Ofício nº 46/2018/COPROD/CGMAC/DILIC-IBAMA

Assunto: Licenciamento Ambiental da Atividade de Produção e Escoamento de Petróleo e Gás Natural do Polo Pré-Sal da Bacia de Santos – Etapa 3 (Processo IBAMA nº 02001.007928/14).

Parecer Técnico nº 23/2018-COPROD/CGMAC/DILIC

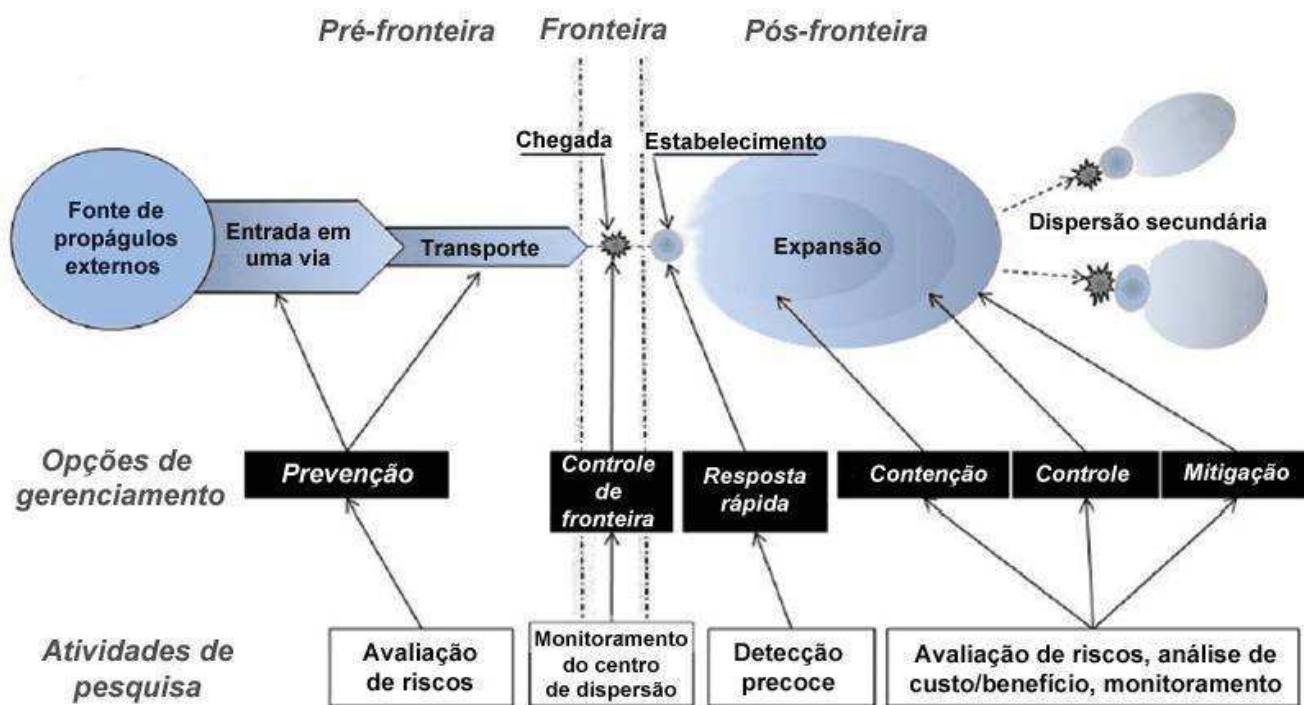
O Projeto deverá ser baseado no modelo conceitual do processo de invasão, especificando as ações e medidas propostas na pré-fronteira, fronteira e pós-fronteira, e considerar todas as estruturas submarinas, plataformas e embarcações envolvidas, dentro da sua área de influência.
